## დანართი #4

წიადის ეროვნული სააგენტოსთან  
დაკავშირებული საბუთები

გაცნობებთ, რომ შპს „ჯონოული 2“ გეგმავს ცაგერის მუნიციპალიტეტში, 12 კმ სიგრძის 110 კვ ძაბვის ერთჯაჭვო საჰაერო ელექტროგადამცემი ხაზის (ჯონოული 110) მშენებლობისა და ექსპლუატაციის პროექტის განხორციელებას.

დანართი 1

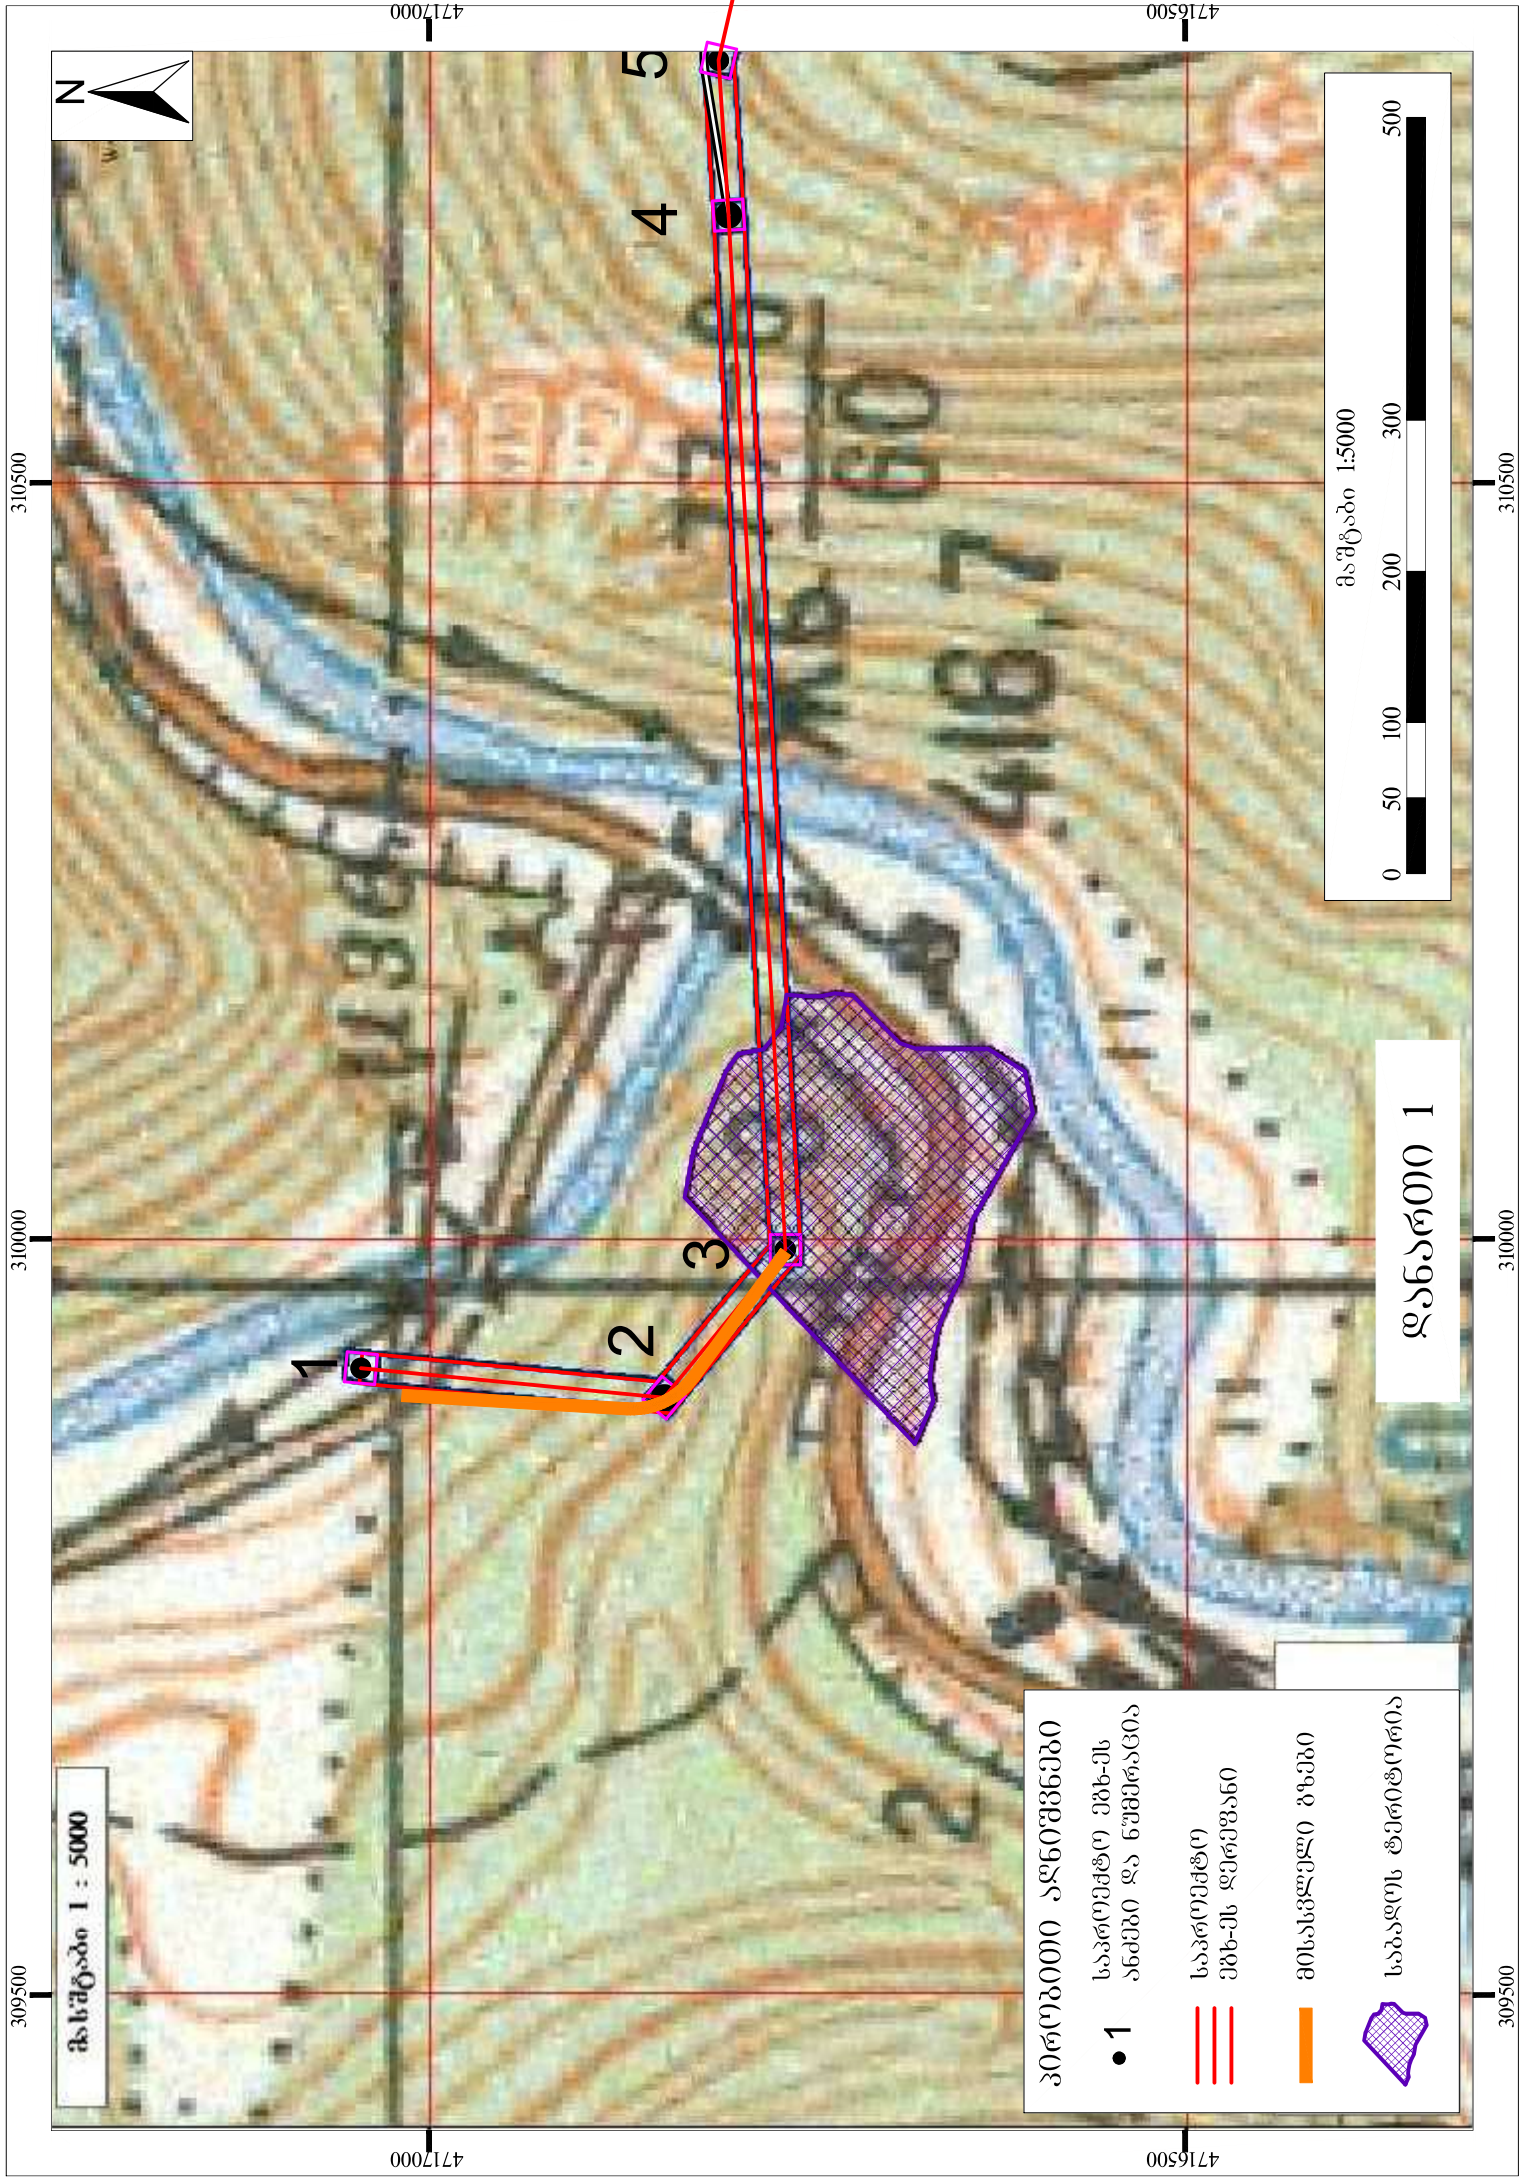
აღსანიშნავია, რომ თქვენს მიერ მოწოდებული რუკის მიხედვით, საბადოს კონტურში ხვდება მხოლოდ ერთი ანძა. შესაბამისად, გთხოვთ ასევე გვაცნობოთ, მითითებული საფასურიდან, რამდენია მუდმივსარგებლობაში მყოფი ანძის (182 მ<sup>3</sup>) განთავსების ფართის საფასური და რამდენი საჭაერო გადაკვეთის ფართის საფასური. გარდა ამისა, გაცნობებთ, რომ დროებითი მისასვლელი გზა საბადოს კვეთს მცირე ფართობზე (მეორე ანძიდან, საბადოს კონტურში მოხვედრილი მესამე ანძის მიმართულებით) და ეს არ იწვევს ხაზის ბუფერიდან გასვლას. შესაბამისად, დროებითი მისასვლელი გზა თანხვედრაშია თქვენს მიერ მოწოდებულ გრაფიკულ მასალასთან და არ გადის საბადოს სხვა, მოუნიშნავ ფართობზე.

დანართის სახით გიგზავნით თქვენს მიერ მოწოდებულ გრაფიკულ მასალაზე, ჩვენს მიერ, ზემოაღწერილი სიტყვაციის თანხვედრის რუკას.

თქვენი 2021 წლის 28 იანვრის წერილის (სააგენტოს რეგისტრაციის N446) პასუხად, რომელიც ეხება ცაგერის მუნიციპალიტეტში არსებული 12 კმ-მდე სიგრძის 110 კვ ძაბვის ერთჯაჭვა საჰაერო ელექტროგადამცემი ხაზის („ჯონოული 110“) საპროექტო ტერიტორიის ცაგერის კირქვის საბადოს კონტურთან თანაკვეთის ფართობზე საკომპენსაციო თანხის განსაზღვრის საკითხს, გაცნობებთ, რომ საბადოს ტერიტორიაზე ელექტროგადამცემი ხაზის და ანძების განთავსება გამორიცხავს წიალის რაციონალურ გამოყენებას, რაც წიალის კანონის თანახმად აკრძალულია.

აღნიშნულიდან გამომდინარე, „წიალის შესახებ“ საქართველოს კანონის თანახმად, სსიპ წიალის ეროვნულ სააგენტოს მიზანშეუწონლად მიაჩნია საპროექტო ტერიტორიის საბადოსთან თანაკვეთის ფართობზე განხორციელდეს წარმოდგენილი პროექტით გათვალისწინებული სამუშაოები.
